Ref : FESN-2502
2025年4月末日
富士電機株式会社

富士電機 船舶用排ガス浄化システム(EGCS)

Chelsea社製水質計(Sea Sentry)におけるソフトウェアアップデートについて
(注意喚起)

対象濁度センサ型式：2141-200-PL-*

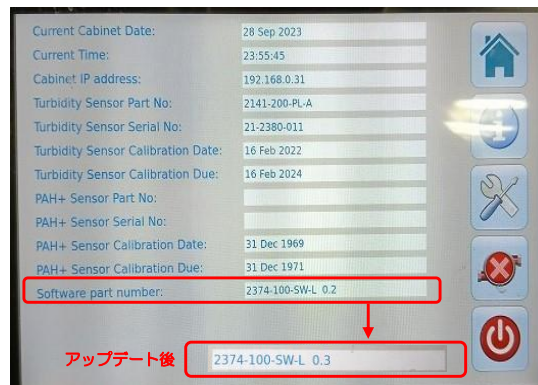
Chelsea社製水質計(Sea Sentry)を御使用いただいておりますお客様への注意喚起です。
センサメーカーの仕様変更に伴い、センサーの使用期間の算出基準日が、従来のメーカー校正日からセンサー使用開始日に変更となりました。
そのため、水質計本体のソフトウェアをVer.L0.2からL0.3にアップデートいただく必要がございます。
ソフトウェアは、下段リンクよりUSBメモリーにダウンロードしてお使いください。
アップデートしないで使用されますと濁度センサが壊れ、使用不可となりますのでご注意ください。
なお、弊社にセンサの校正作業をご依頼いただいたセンサにつきましては、作業完了後、最新バージョンのソフトウェアをインストールしたUSBとアップデート手順書を同梱して、出荷しております。
対象のお客様は、同封されているUSBをご利用いただき、アップデートをお願いいたします。

このステッカーが貼られた濁度センサを取付けて使用する場合、
ソフトウェアのバージョンがL0.3でないと使用できません
